Autorité environnementale

Avis délibéré de l'Autorité environnementale sur la création d'une passerelle piétonne en gare de Corbeil-Essonnes (91)

n°Ae: 2014-61

(Etude d'impact, page 11)

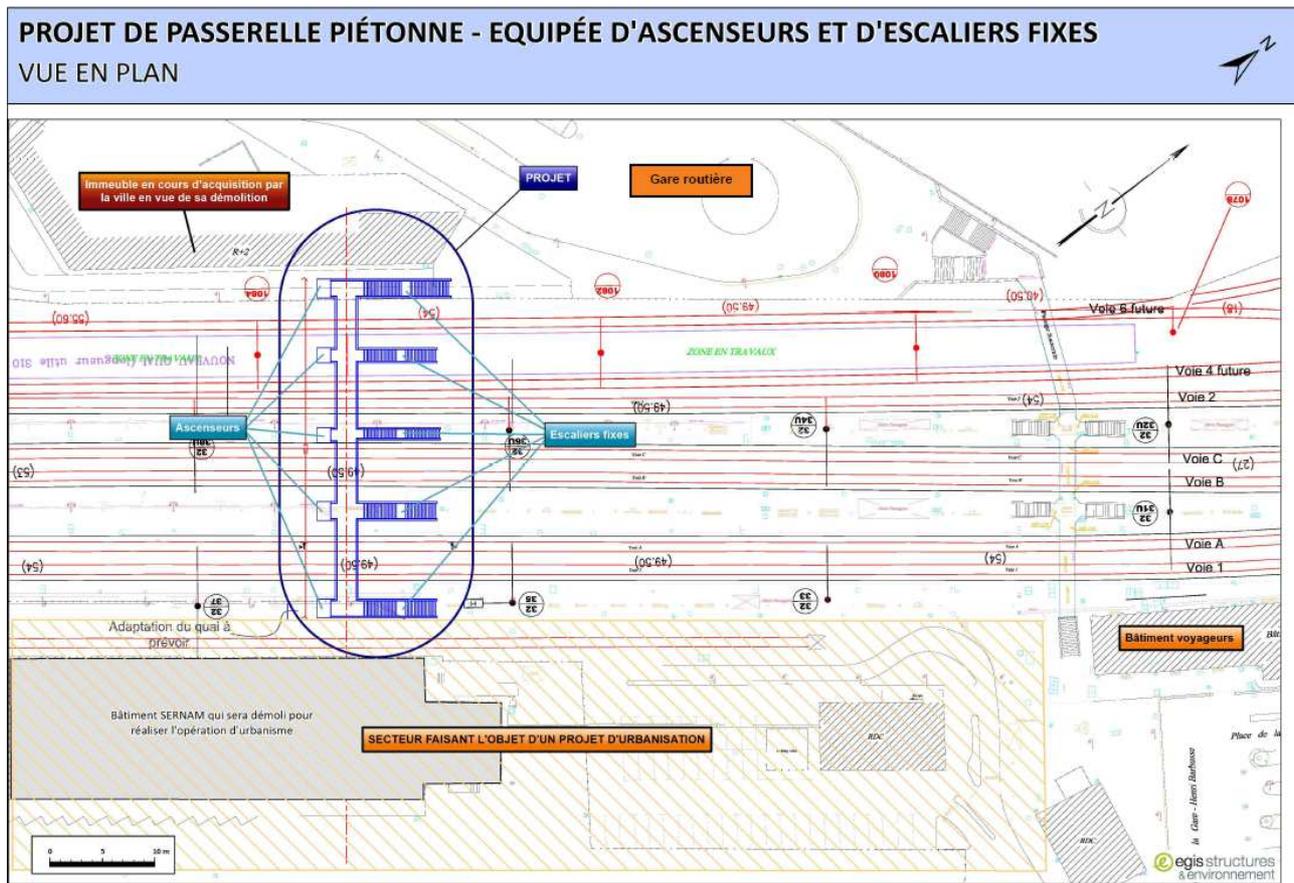
La description des travaux liés aux fondations, avec l'enjeu de la présence de la nappe à 4 m de profondeur, n'est pas parfaitement compréhensible, notamment dans la cohérence entre les différents paragraphes où ces travaux sont décrits avec leurs impacts.

L'Ae recommande de mieux expliquer le dispositif retenu pour les fondations, notamment par un schéma de principe, même si les cotes précises ne peuvent pas encore être définies.

Le rapporteur a été informé que le projet est dimensionné pour permettre plus qu'un doublement de la fréquentation de la gare dans les 20 ans. Le contexte exposé ci-dessus suggère qu'un des objectifs de cette passerelle pourrait résider également dans la facilitation des liaisons entre l'est et l'ouest du quartier de la gare, par dessus l'obstacle que représentent les voies ferrées. Le dossier n'évoque pas ce sujet, et ne précise notamment pas les conditions, notamment de sécurité, selon lesquelles la passerelle pourrait être accessible pour franchir les voies, y compris quand la gare est fermée ; les éventuels dispositifs de contrôle à l'accès et les conditions d'ouverture ou de fermeture la nuit ne sont pas abordées.

L'Ae recommande de préciser les modalités d'accès de la passerelle, y compris en dehors des horaires d'ouverture de la gare.

Simulation de ce que pourrait être la perception de l'ouvrage du quai n° 4, côté Émile Zola et vue depuis le côté du bâtiment voyageurs (Etude d'impact, page 122)

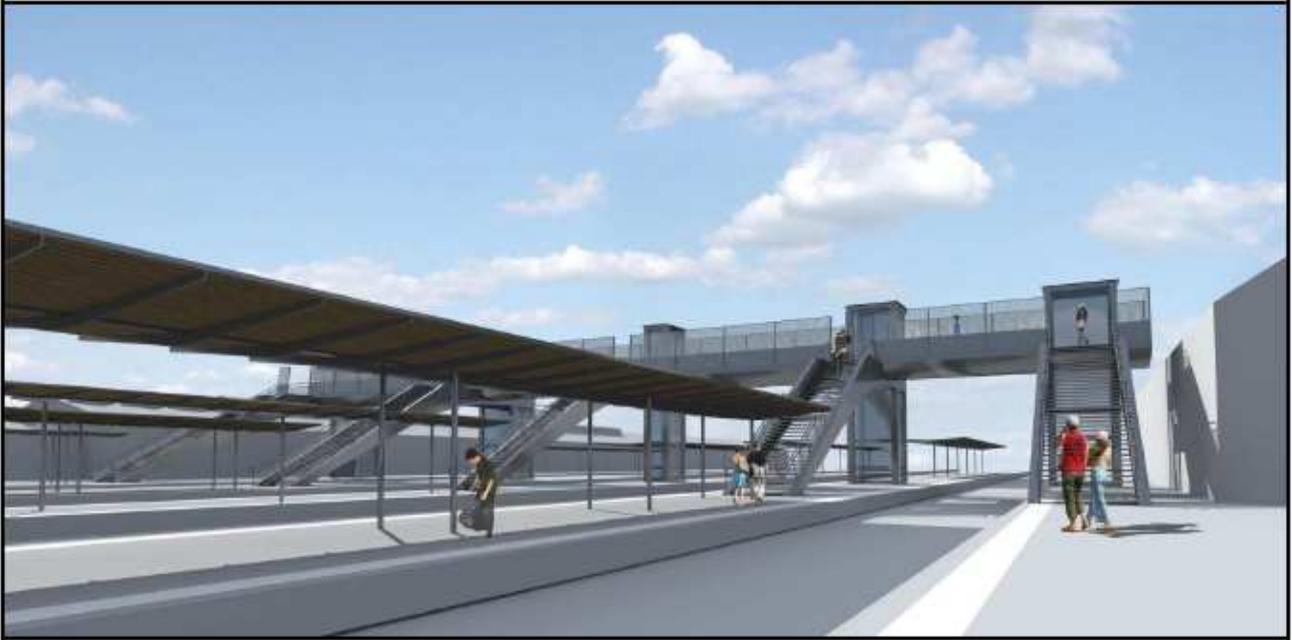
La passerelle et les escaliers ne seront pas couverts, sans que le maître d'ouvrage n'explique les raisons de ce choix. Par ailleurs, une couverture modifierait la perception paysagère de la passerelle. ***Pour la bonne information du public, l'Ae recommande d'expliquer les raisons du choix de la non-couverture de la passerelle et des escaliers.***

L'Ae estime que le principal impact permanent du projet est d'ordre paysager, mais l'environnement de la gare ne présente pas de sensibilité particulière. L'étude d'impact insiste sur l'intérêt architectural et la « légèreté » (au sens technique et esthétique du terme) du parti retenu, en même temps que sur sa fiabilité et ses caractéristiques fonctionnelles. De manière appropriée, le dossier comporte quelques photomontages ou simulations de la passerelle.
